Objet: Projet de modernisation du terminal ferries du Naye, Saint-Malo

En vue de la réunion du Comité de suivi prévue le 13 septembre prochain, le mouvement citoyen Collectif Sablons (pétition de 18.000 signatures), rappelle son **opposition formelle au projet en l'état de gare** en raison de son impact visuel considérable, totalement inacceptable, sur le patrimoine malouin, prestigieux et mondialement connu.

Les simulations de la Région Bretagne :

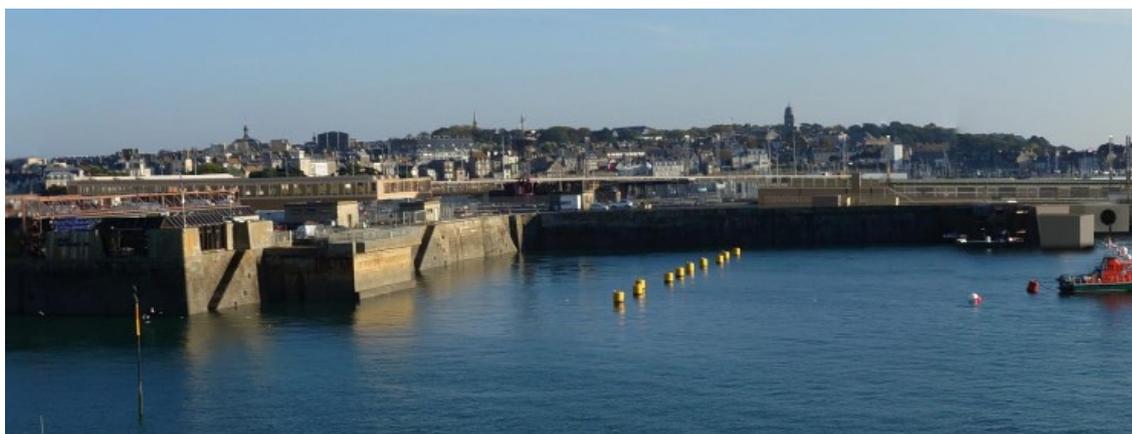
- a) confirment l'impact visuel inacceptable de la gare maritime avec ou sans passerelle, aussi bien depuis Saint-Servan vers intra-muros que depuis intra-muros vers Saint-Servan ;
- b) précisent que cet impact visuel est même pire que celui révélé par le Collectif notamment en hauteur où l'impact de la gare atteint les toitures intra-muros.
